SETTORE VIA-VAS

Supporto Tecnico all'Osservatorio Ambientale del Nodo AV di Firenze

**NODO AV DI FIRENZE - ACQUE SOTTERRANEE
VALUTAZIONE MONITORAGGIO GENNAIO 2012 – MARZO 2013.**

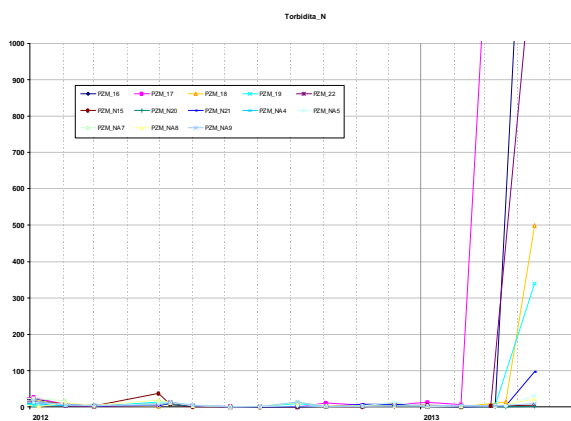
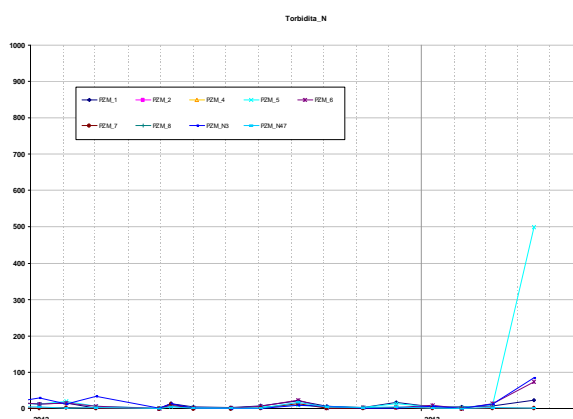
Nell'aprile 2013, si registra un aumento della torbidità diffuso su larga parte dei piezometri (v. grafici sottostanti), pertanto in prima analisi non attribuibile a specifiche attività di cantiere. E' stato comunque richiesto ad Italferr di motivare tale dato che potrebbe essere, ad esempio, attribuibile a variazioni nelle modalità di spurgo e/o prelievo.

Area campo di Marte: Valori di torbidità riscontrati nel marzo 2012

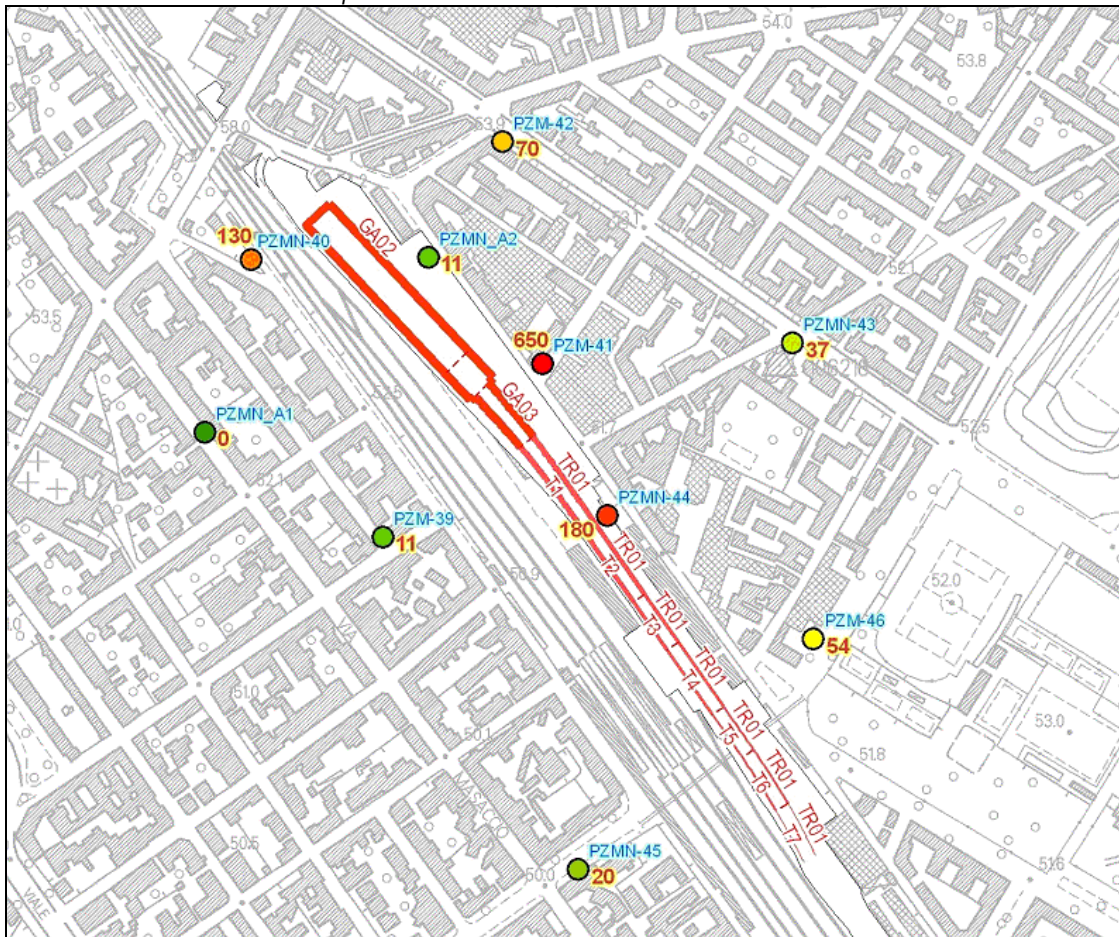
Nell'area di Campo di Marte, invece, nel campionamento del marzo 2012, si ha un aumento di torbidità, come da carta sottostante, che appare decisamente localizzato nelle vicinanze del cantiere del passante AV.

I report Italferr non forniscono interpretazioni per l'aumento sporadico di tale parametro, particolarmente evidente (v. sopra il grafico "Torbidità – area Campo di Marte"). Fra le attività che risultavano in corso nel mese in oggetto, i lavori di realizzazione della trincea (riportati nella carta soprastante con la sigla "TR01") appaiono particolarmente vicini ai massimi valori di torbidità riscontrati, il che suggerisce la possibile dipendenza da attività di cantiere.

Andamento del dislivello piezometrico fra monte e valle del cantiere Campo di Marte, messo in relazione con la costruzione dei diaframmi e l'attivazione dei sistemi di mitigazione.

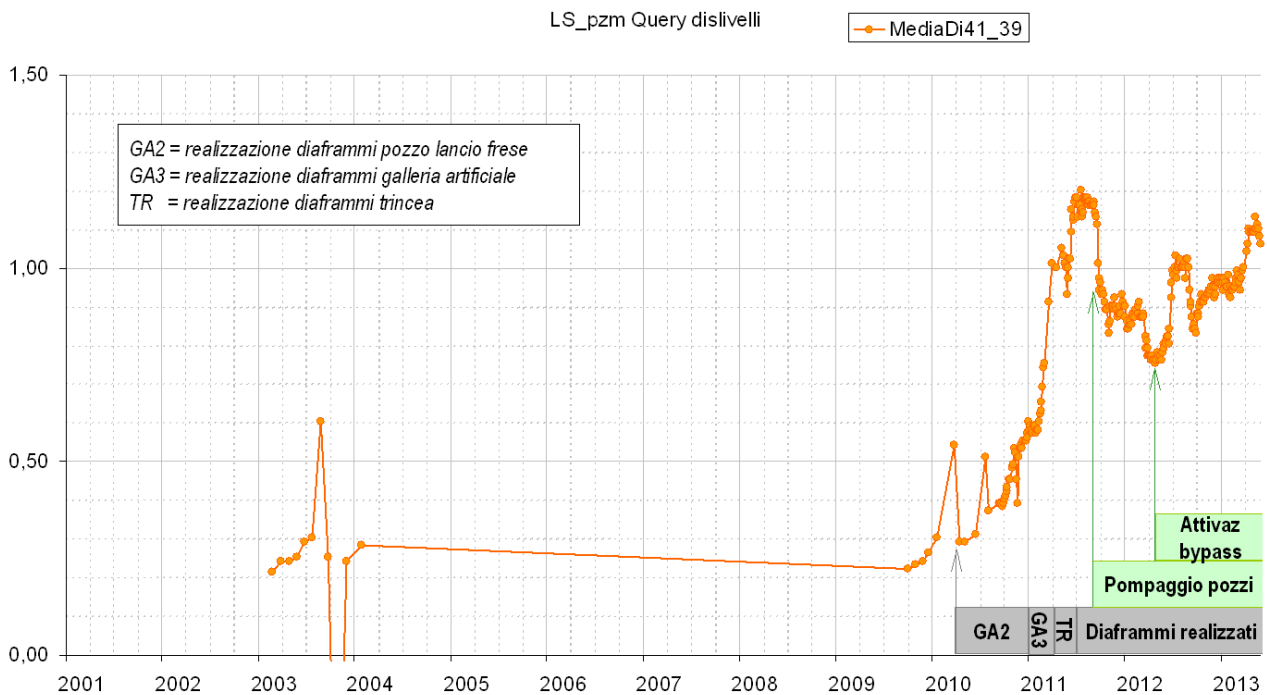
Per quanto riguarda i livelli piezometrici, presso la zona di Campo di Marte si conferma di un sostanziale aumento del dislivello piezometrico fra monte e valle dell'opera.

Di seguito si riporta un grafico dei dislivelli piezometrici fra i piezometri 41 (a monte dell'opera) confrontato con il 39 (a valle), messi in confronto con i tempi di costruzione dei diaframmi, e poi con la successiva attivazione dei sistemi di mitigazione (batterie di pozzi di presa e resa e, successivamente, bypass "passivi").

Da tale analisi si evince che, con la realizzazione dei diaframmi, il dislivello piezometrico aumenta progressivamente, ma in maniera evidente e continua (salvo un breve periodo). Con l'attivazione del sistema di pozzi si ha un calo del dislivello, che però non raggiunge i valori precedenti alla realizzazione dei diaframmi, neanche con la successiva attivazione del sistema di continuità "passivo" dei pali drenanti.

Alla luce di ciò, è stata segnalata all'Osservatorio l'opportunità di una rivalutazione complessiva dei sistemi di continuità della falda dell'imbocco sud.

Coppie di piezometri monte/valle e relativi grafici dei dislivelli piezometrici.
 Sono riportate anche le curve isoinnalzamenti / abbassamenti previste dai modelli in assenza di mitigazioni

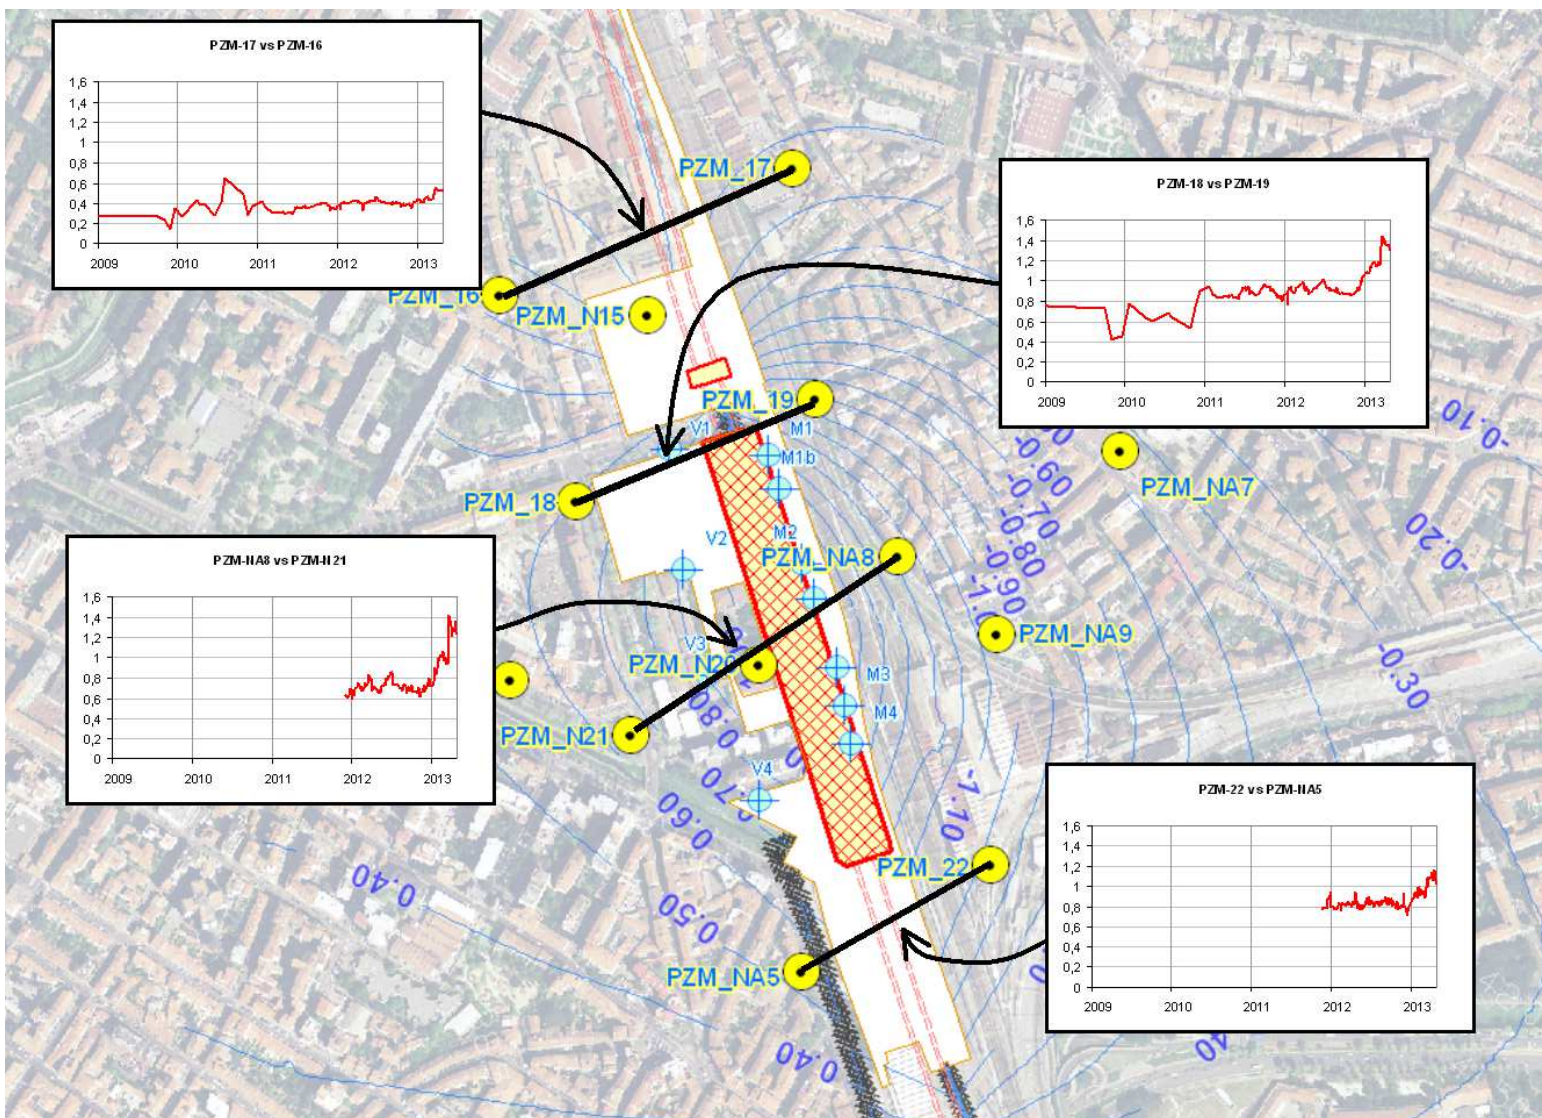
Per quanto riguarda l'area della stazione, viene evidenziata la difficoltà dell'attuale sistema di continuità della falda a raggiungere una effettiva mitigazione dell'effetto barriera (v. immagine successiva) dovuto alla realizzazione dei diaframmi della nuova stazione AV.

E' stata pertanto segnalata all'Osservatorio la necessità di procedere celermente al nuovo dimensionamento della batteria di pompe di presa e resa facenti parte del sistema di continuità.
